LICITACIÓN PÚBLICA ESTATAL UAA-LOPEA-002-2023

TERCERA ETAPA DE ADECUACIÓN DE BIBLIOTECA CENTRAL, CIUDAD UNIVERSITARIA,
AGUASCALIENTES, AGS.

**ACTA DE VISITA AL SITIO DE LA OBRA O DE LOS TRABAJOS Y JUNTA ACLARATORIA
RELATIVA A:**

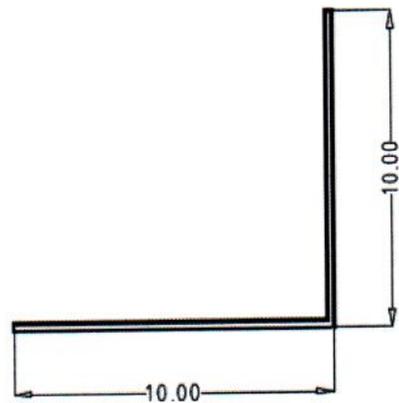
5. Referente a los conceptos número 86 y 113 ¿Nos podrán dar un detalle y definir las medidas de la placa metálica?

A tal cuestionamiento la convocante indica que la medida correcta es de 1' X 7" X 1/2" de espesor y también se anexa detalle.

TAPETE DE PISO PARA ACCESO A BASE DE PLACA METALICA DE 1' X 7' X $\frac{1}{2}$ " DE ESPESOR, CON 10 RANURAS REPARTIDAS DE $\frac{3}{8}$ " DE ANCHO Y 3MM. DE PROFUNDIDAD, CON APLICACION DE PRIMARIO ANTICORROSIVO ALQUIDALICO NOXID SERIE 5500, MARCA BEREL, COLOR GRIS, A DOS MANOS, APLICADA CON PISTOLA DE AIRE. ACABADO CON APLICACION DE PINTURA ESMALTE ALQUIDALICO ANTICORROSIVO LINEA SUMMA SERIE 600 MARCA BEREL, SECADO RAPIDO, COLOR NEGRO, A DOS MANOS DE PINTURA, APLICADA CON PISTOLA DE AIRE, INCLUYE ANCLAS PARA PLACA A BASE DE ANGULO $\frac{1}{4}$ " X $1\frac{1}{4}$ " X $1\frac{1}{4}$ " DE 10 CMS. DE LONGITUD, SOLDADO A PLACA Y AHOAGADAS EN PISO.

COMPLEMENTO DE DETALLE 8:

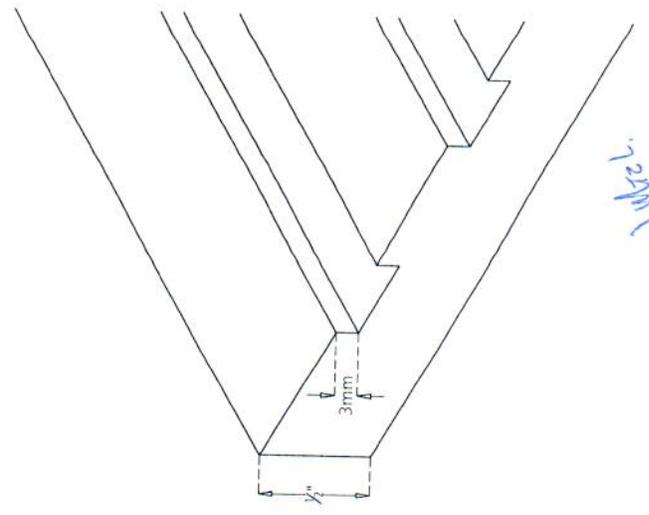
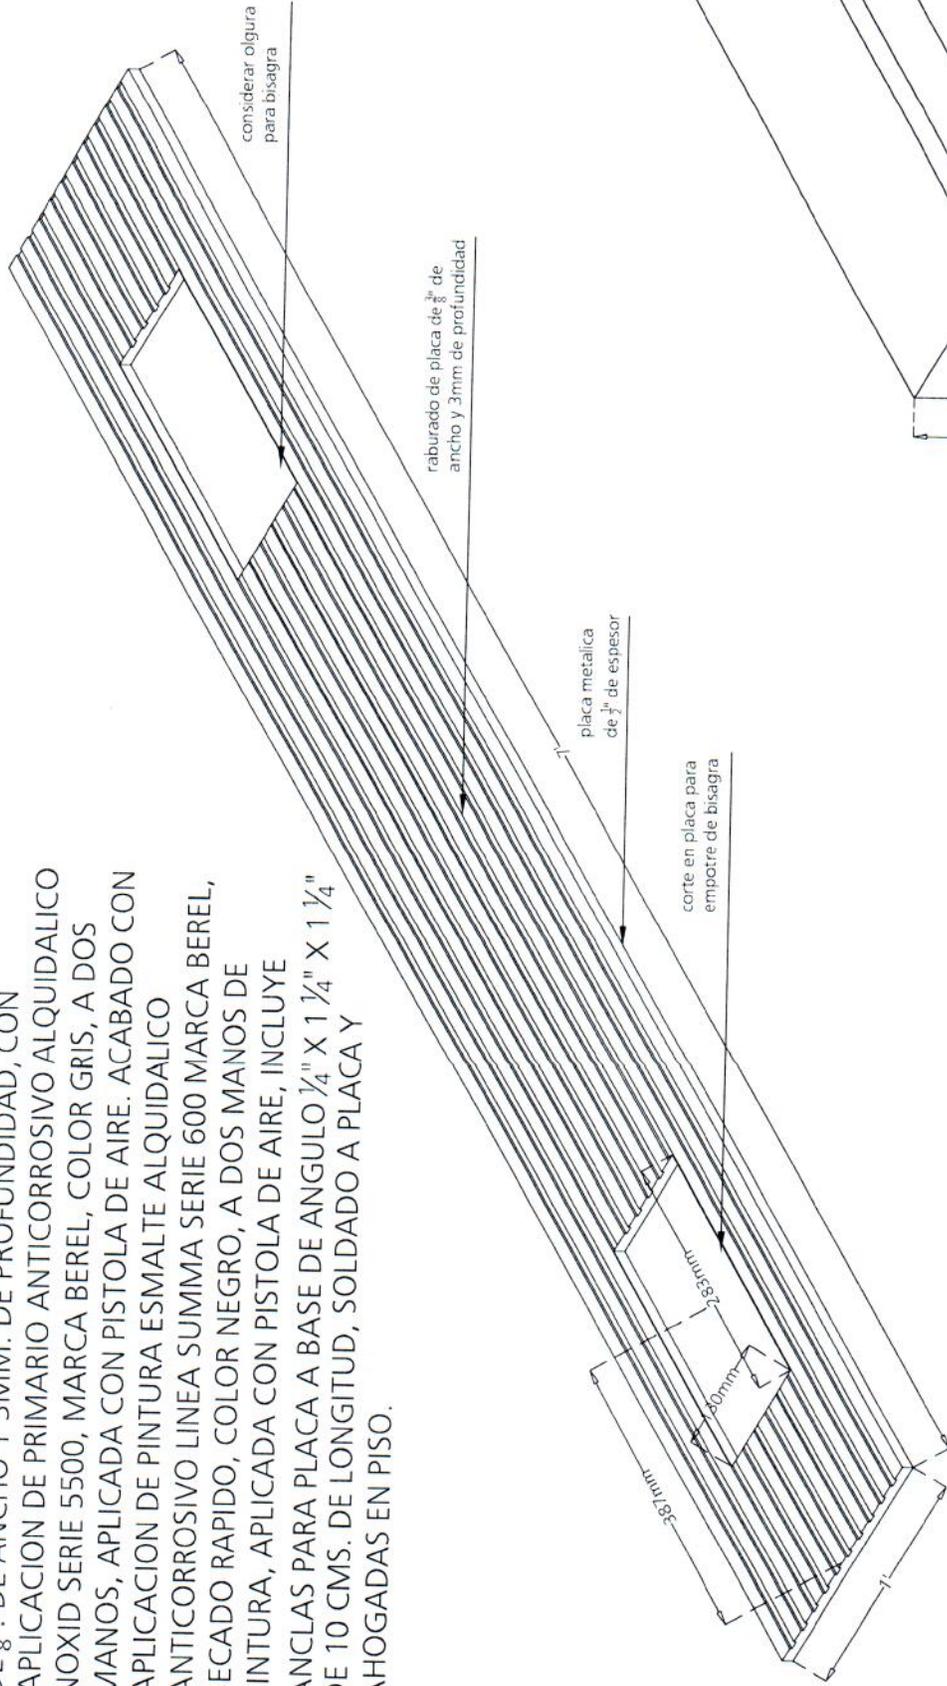
7. Referente al concepto número 94 ¿Nos podrán proporcionar un detalle?

A tal cuestionamiento la convocante indica que se anexa detalle complementario.

LAMINA PINTRO A BOTA AGUAS CAL. 22. DESARROLLO DE 20 CM UN DOBLEZ.

- T2** - 3.39M DOS PIEZAS
- T3** - 14.13M UNA PIEZA
- T4** - 10.66M DOS PIEZAS
